# 議案説明資料

「宮内小学校体育館長寿命化改修工事（建築主体工事）請負契約の締結について」の議決変更について…………… p. 1

「松蔭地区公民館建設工事（建築主体工事）請負契約の締結について」の議決変更について p. 10

件名	「宮内小学校体育館長寿命化改修工事（建築主体工事）請負契約の締結について」の議決変更について
担当課	教育委員会 学校教育課
根拠法令等	<ul style="list-style-type: none"> <li>・地方自治法（昭和 22 年法律第 67 号）第 96 条第 1 項第 5 号</li> <li>・八幡浜市議会の議決に付すべき契約及び財産の取得又は処分に関する条例（平成 17 年条例第 52 号）第 2 条</li> </ul>

NOTE	株式会社 あい設計 西国支社 <small>一般建築士事務所 登録番号西国第4239号</small>	08.16	2023.4.07	DATE	*****	TITLE	松蔭地区公民館新築工事(建築主体工事)	08.16
		一般建築士 〇〇〇〇〇 〇〇〇 〇〇〇	一般建築士 〇〇〇〇〇 〇〇〇 〇〇〇	一般建築士 〇〇〇〇〇 〇〇〇 〇〇〇	構造設計一級建築士 〇〇〇〇〇 〇〇〇 〇〇〇	設備設計一級建築士 〇〇〇〇〇 〇〇〇 〇〇〇	公民館 断面図(1)	SCALE A2: 1/100 A3: 71%縮小

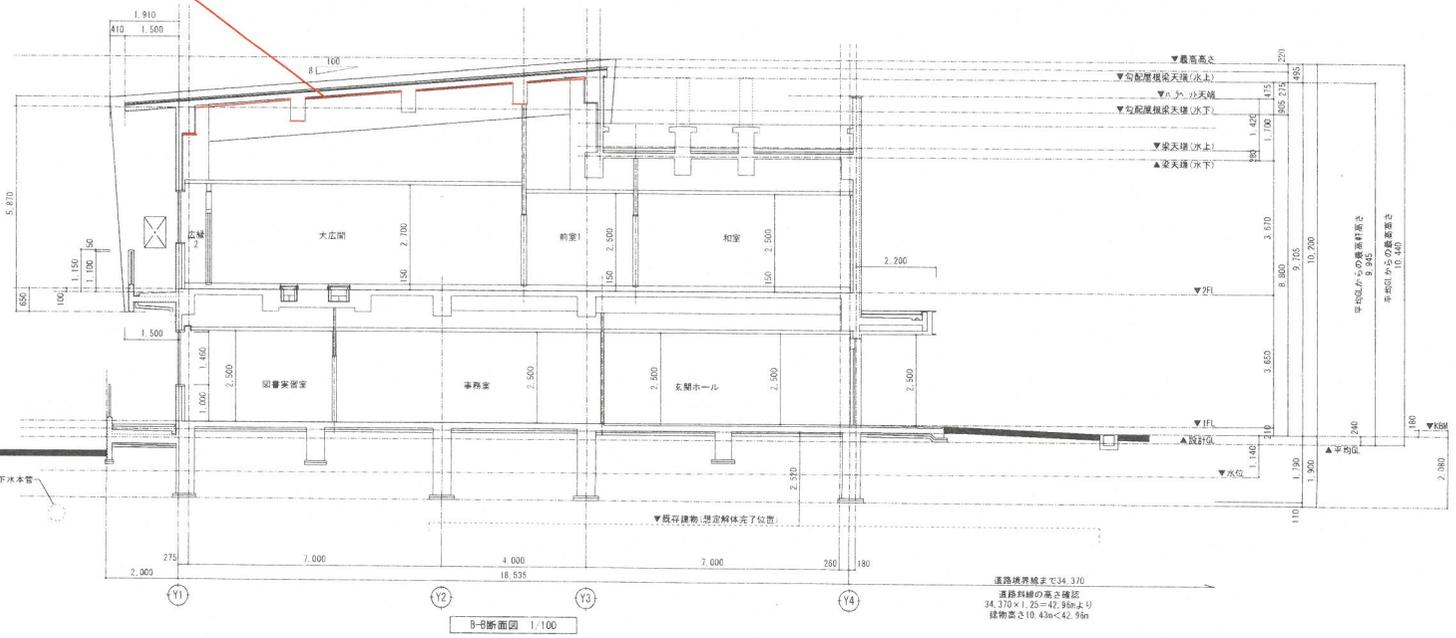
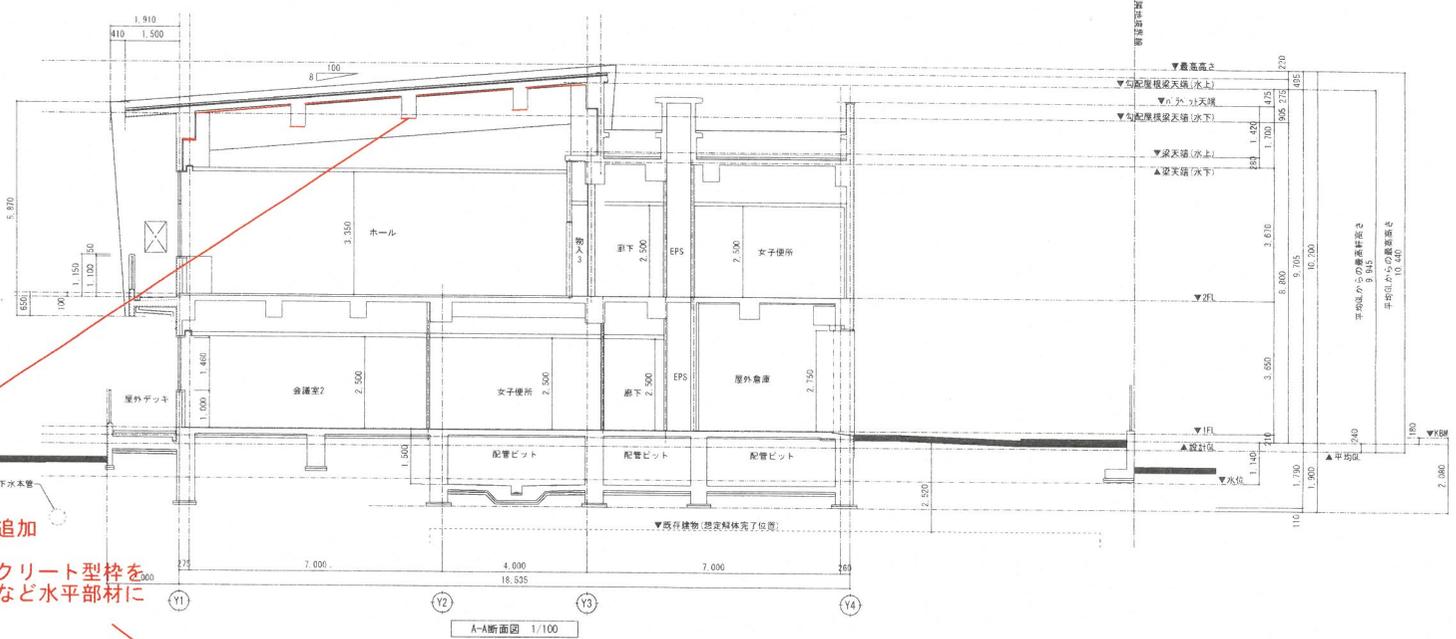
②階高が高い範囲  
 設計照査による内部足場支保工※の追加  
 ※型枠支保工  
 所定の強度が出るまでの間、コンクリート型枠を  
 支持するもので、主にスラブや梁など水平部材に  
 使用
